INFORME DE HITO DE CONTROL **N° 12471-2023-CG/GRSM-SCC**

**“MEJORAMIENTO DEL CAMINO VECINAL EMP. PE 5N
(BUENOS AIRES) - CC.PP. SAN ANTONIO DE PAUJILZAPA -
CRUCE AL CC.PP. EL MIRADOR, DISTRITO DE BUENOS
AIRES, PROVINCIA DE PICOTA, DEPARTAMENTO DE SAN
MARTIN” CÓDIGO ÚNICO DE INVERSIONES N.° 2443952**

**HITO DE CONTROL N.° 2 – EJECUCIÓN DE LA OBRA Y REVISIÓN DE LA
VALORIZACIÓN N.° 09 DEL MES DE MAYO 2023.**

Imagen n.º 01	Imagen n.º 02

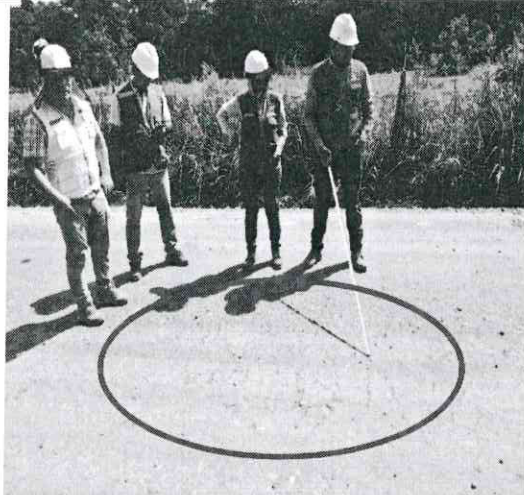
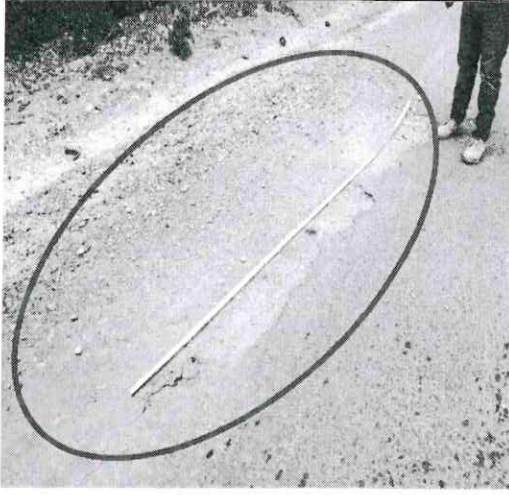
La comisión de control, evidencia en la progresiva km 2+300.00 al km 3+00.00 bacheos de grandes áreas, asimismo se observa el deterioro de la imprimación asfáltica.	La comisión de control, evidencia con el personal de la contratista en la progresiva km 1+160.00 al km 1+180.00 presentan grietas y bacheos nivel de imprimación asfáltica.

Imagen n.º 03	Imagen n.º 04

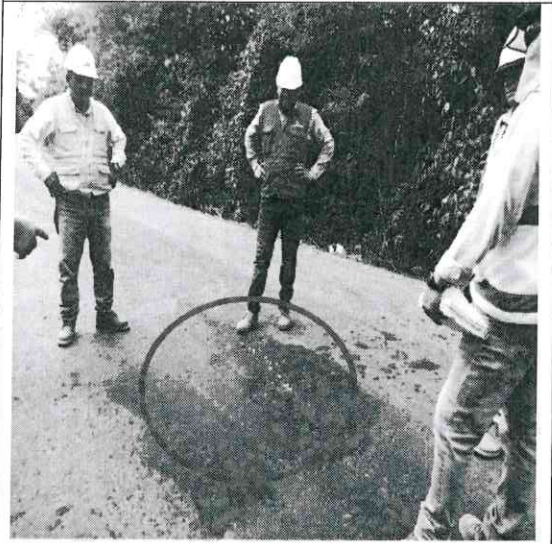
La comisión de control, evidencia con el personal de la contratista en la progresiva km 1+160.00 al km 1+180.00 presentan grietas y bacheos nivel de imprimación asfáltica.	Se visualiza a nivel de imprimación asfáltica el deterioro dejando bacheos en el tramo 01, lo cual se solicita a la supervisión tomar medidas.

Imagen n.º 05	Imagen n.º 06

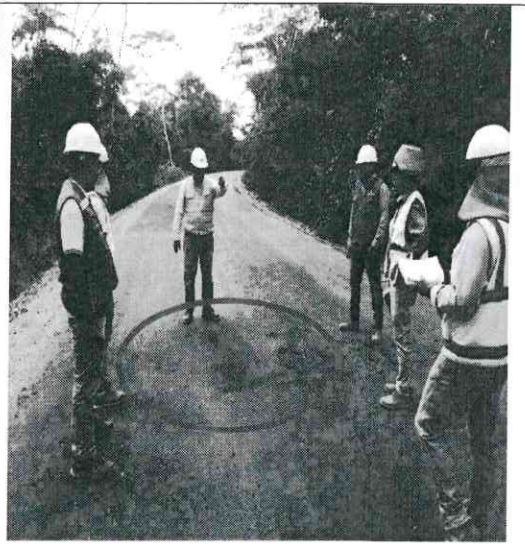
<i>Vista de comisión de control a la obra, se evidencia el sellado de bacheos con emulsión asfáltica.</i>	<i>Vista de comisión de control a la obra, se evidencia sellado de bacheos con emulsión asfáltica, es responsabilidad de la supervisión tomar las medidas.</i>

Imagen n.º 07	Imagen n.º 08

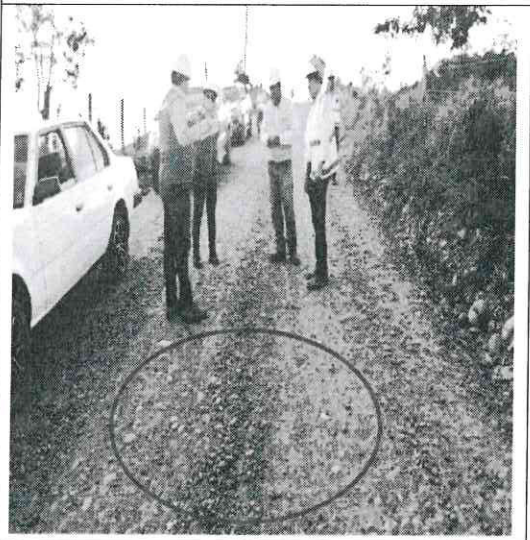
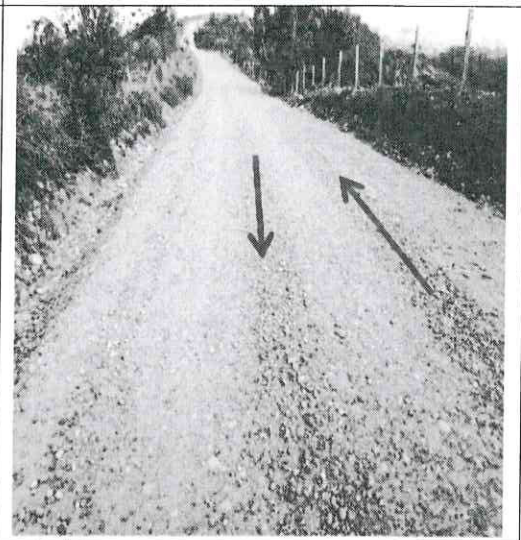
Entre las progresivas del km 23+360 al km 23+200 se observa material granular (piedra) que sobresalen apreciablemente en la superficie de rodadura en afirmado.	Entre las progresivas del km 23+000 al km 22+840 se observa material granular (piedra) que sobresalen apreciablemente en la superficie de rodadura en afirmado.

Imagen n.º 09	Imagen n.º 10

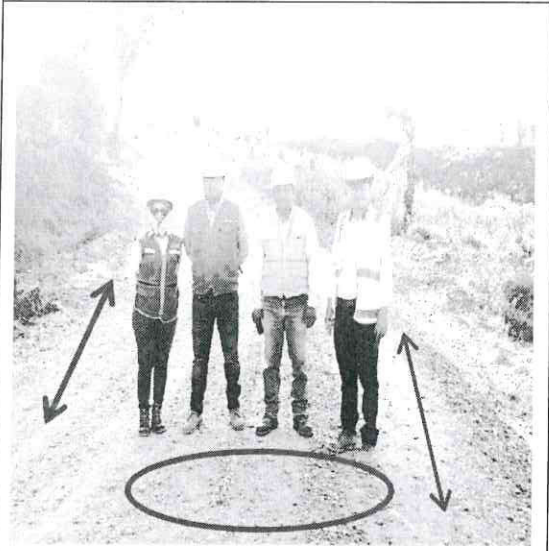
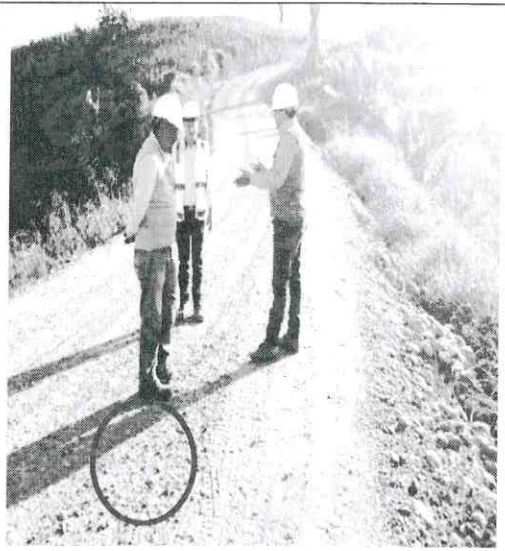
Entre las progresivas del km 22+820 al km 22+720 se observa material granular (piedra) que sobresalen apreciablemente en la superficie de rodadura en afirmado.	Entre las progresivas del km 20+880 al km 20+640 se observa material granular (piedra) que sobresalen apreciablemente en la superficie de rodadura en afirmado.

Imagen n.º 11	Imagen n.º 12

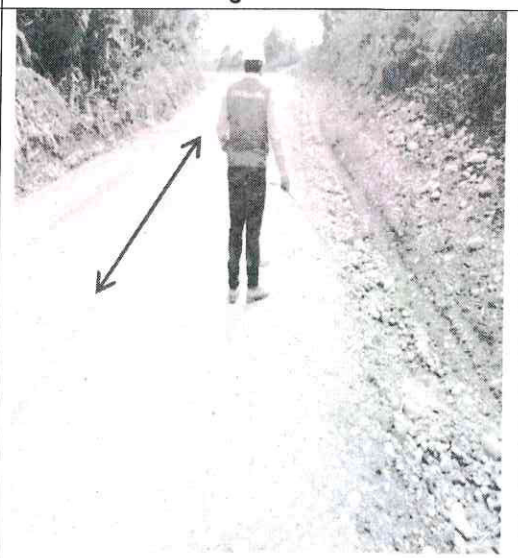
Entre las progresivas del km 20+160 al km 19+810 se observa material granular (piedra) que sobresalen apreciablemente en la superficie de rodadura en afirmado.	Entre las progresivas del km 19+720 al km 19+400 se observa material granular (piedra) que sobresalen apreciablemente en la superficie de rodadura en afirmado.

Imagen n.º 15	Imagen n.º 16

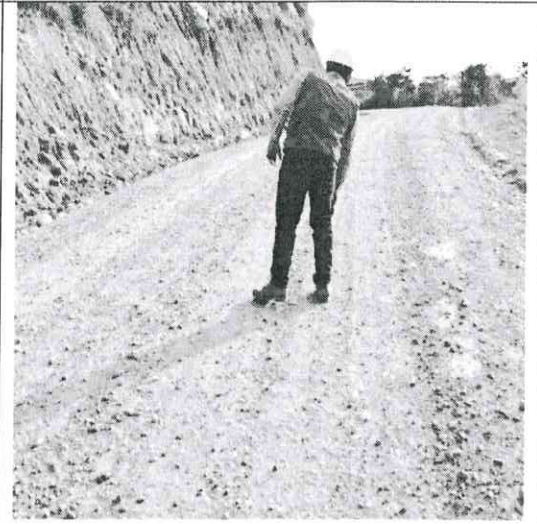
Entre las progresivas del km 13+800 al km 13+700 se observa material granular (piedra) que sobresalen apreciablemente en la superficie de rodadura en afirmado	Entre las progresivas del km 14+440 al km 14+000 se observa material granular (piedra) que sobresalen apreciablemente en la superficie de rodadura en afirmado.

Imagen n.º 03

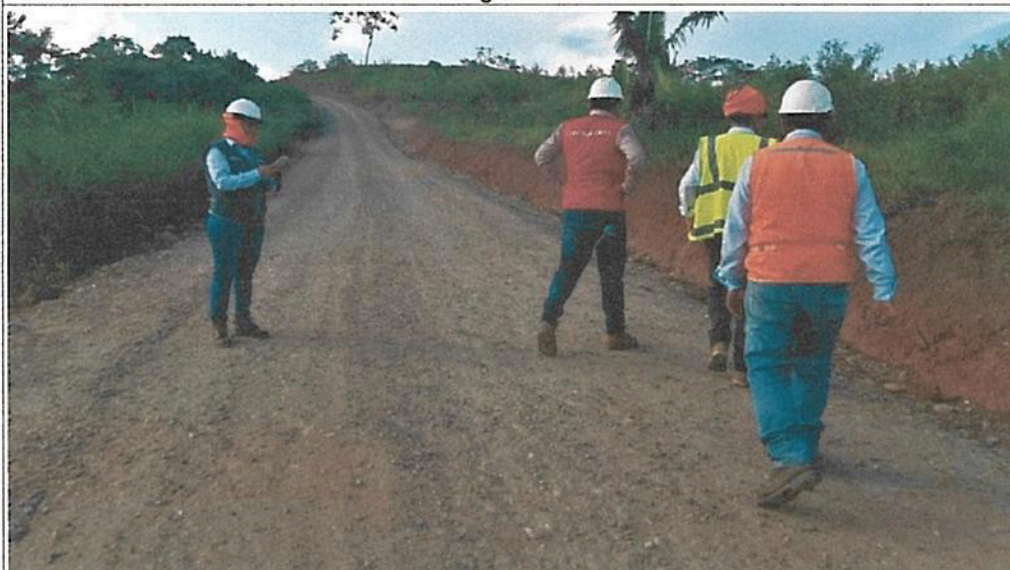
Entre las progresivas del km 22+820 al km 22+720 se observa material granular (piedra) que sobresalen apreciablemente en la superficie de rodadura en afirmado.

Imagen n.º 08

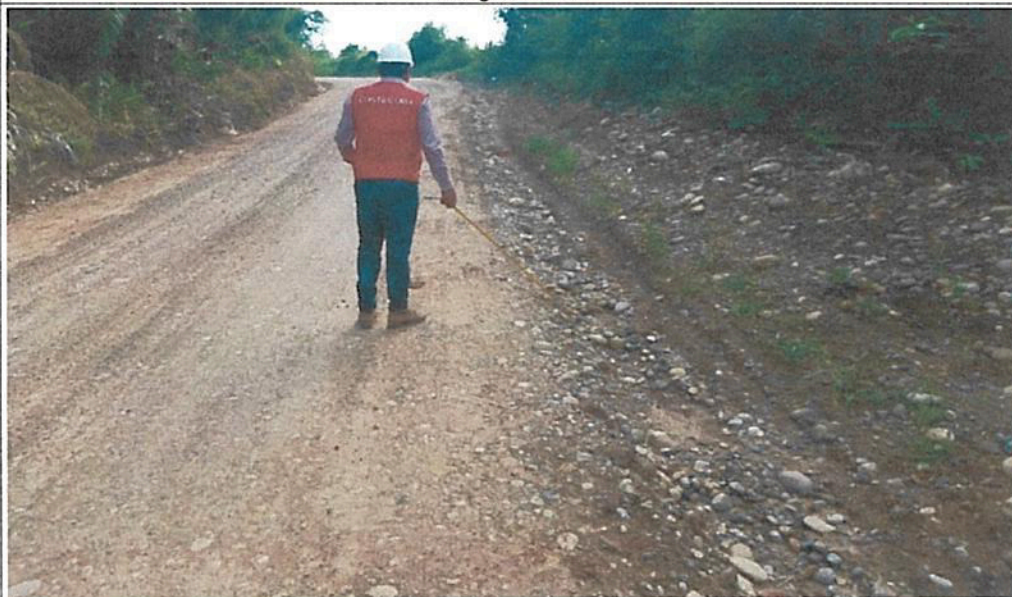
Entre las progresivas del km 14+440 al km 14+000 se observa material granular (piedra) que sobresalen apreciablemente en la superficie de rodadura en afirmado.

Imagen n.º 18

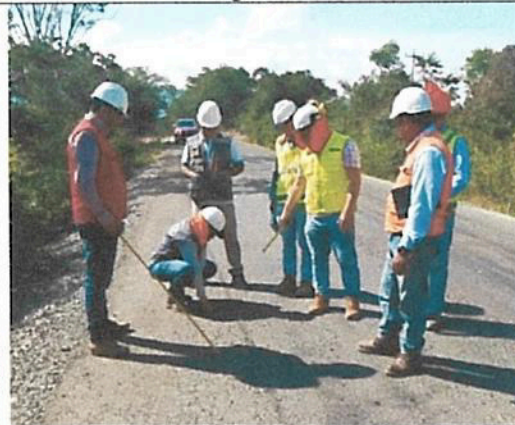
La comisión de control, evidencia con el personal de la contratista en la progresiva km 1+160.00 al km 1+180.00 se presenta grietas y bacheos nivel de imprimación asfáltica.
